東海第二発電所 工事計画認可申請書の修正を考慮すべき箇所の抽出結果

【緊急時対策所用発電機制御盤の耐震性についての計算結果】

【操作盤の耐震性についての計算結果】

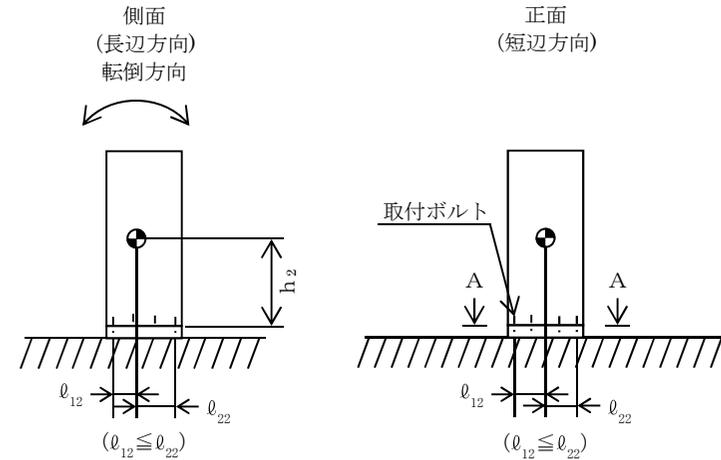
No	分野	図書名	当該ページ	章番号	修正要領	変更理由
						【凡例】 A: 文意が異なる。意味が異なる。 B: 修正したほうがよい。修正なくても意味は理解可能。適正化 C: 誤字, 脱字の程度の間違い
1	耐震	V-2-10-1-5-6 緊急時対策所用発電機制御盤の耐震性についての計算書	20	1.7	1.2機器要目「nfi*(評価上引張力を受けるとして期待するボルトの本数)」の取付ボルトの本数を逆に記載。 上段「2」→「3」 下段「3」→「2」 ※計算結果に影響なし。	A
2	耐震	V-2-10-1-7-26 緊急時対策所用非常用換気空調設備操作盤の耐震性についての計算書	10, 12, 14	6	1.1設計条件の「据付場所及び床面高さ」の項目の、建屋名称(緊急時対策所建屋)のマスクング不要のため、削除。	B
